Zaktualizowane zawiadomienie dotyczące bezpieczeństwa

Systemy MR z tunelem o średnicy 60 cm

Wada kleju uszczelki cewki kwadraturowej do badania tułowia (QBC) może spowodować odstąpienie ostrych krawędzi

15 kwietnia 2025 r.

Ilustracja 1. Lokalizacja uszczelki cewki QBC (QBC seal).

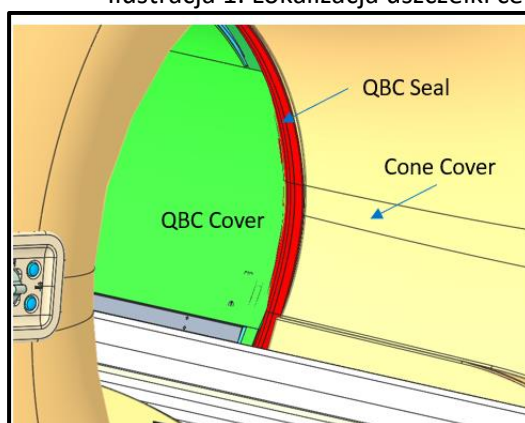
Wada kleju uszczelki cewki kwadraturowej do badania tułowia (QBC) (QBC seal) może spowodować odstąpienie ostrych krawędzi, o które mogą otrzeć się pacjenci. Uszczelka cewki QBC (QBC seal) może się poluzować, gdy stół wysuwa się z gantry lub się do niej wsuwa, wykonując ruch w płaszczyźnie poziomej. Uszczelka cewki QBC (QBC seal) (ilustracja 1) to element gumowy przyklejony między osłoną stożkową (cone cover) a osłoną cewki QBC (QBC cover). Chroni ona pacjentów przed zetknięciem się z ostrymi krawędziami osłony cewki QBC (QBC cover) w trakcie badania.

Firma Philips skontaktuje się z Państwem, aby umówić wizytę inżyniera serwisu w Państwa placówce w celu wymiany uszczelki cewki QBC (QBC seal) (akcje naprawcze FCO78100573, FCO78100615).
